Keuringsverslag van een elektrische laagspanning- en zeer lage spanningsinstallatie

NIET CONFORM

Straatnaam Kandonklaan
Huisnummer 11
Busnummer
Postcode 2160
Gemeente Wommelgem
Land België

Controlebezoek van een huishoudelijke installatie volgens (KB 08/09/2019) - AREI Boek 1- 6.5. en 4.2.4.3.

Aangepast schema bord Kandonklaan 11
2160 Wommelgem voor verkoop woning
Opgemaakt 8 september 2026

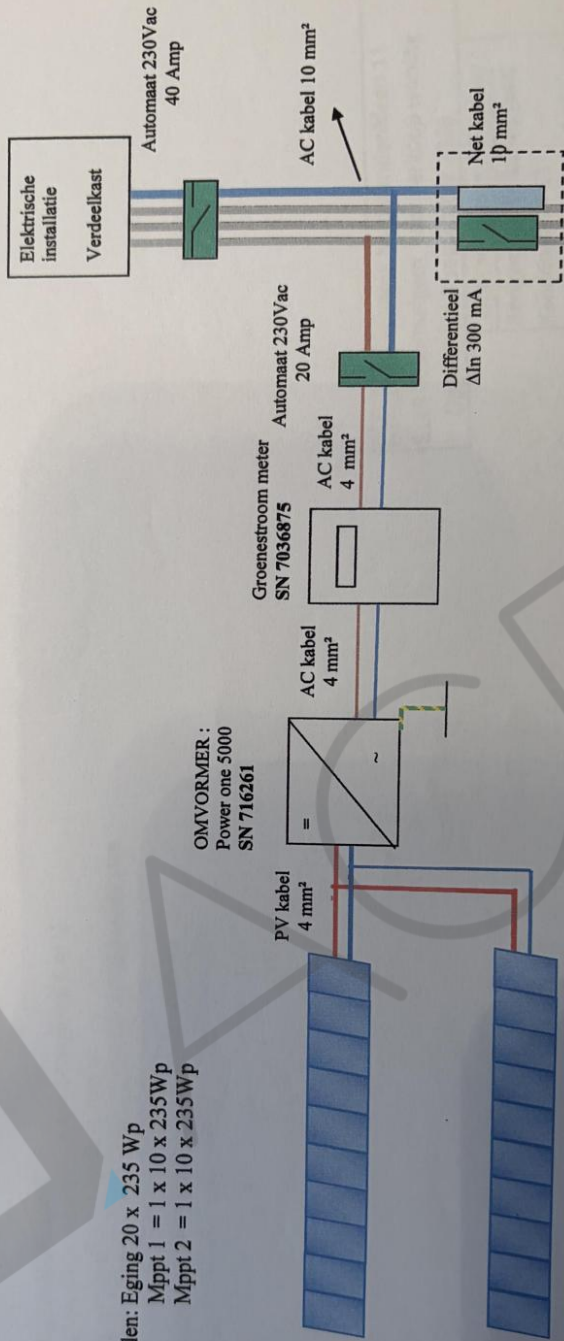
I1.02 Eëndraadschema van de installatie komt niet overeen met de werkelijkheid. (Boek 1 Afdeling 2.12 - 2.13 en 3.1.2)	De reserve automaat ontbreekt op schema
I1.04 Situatieschema van de installatie komt niet overeen met de werkelijkheid. (Boek 1 Afdeling 2.12 - 2.13 en 3.1.2)	Is niet volledig Veranda en zolder ontbreken ook
I8.13 Het gebruik van kabels van het type VTLmb, LMVVR, COAX, VVT is verboden. (Boek 1 Onderafdeling 5.2.1.2.)	Naar stopcontact naast verdeelbord
I9.07 Niet alle contactdozen op LS zijn kinderveilig conform NBN C 61-112-1:2017. (Boek 1 Onderafdeling 1.4.2.3. en 5.3.5.2.)	Oudere opbouw contactdozen
N12 De elektrische installatie was niet volledig toegankelijk, wij hadden geen toegang tot volgende lokalen:	De woning is bemeubeld
N3 Het is niet uitgesloten dat bij een nacontrole bijkomende inbreuken worden vastgesteld bij voorleggen schema's.
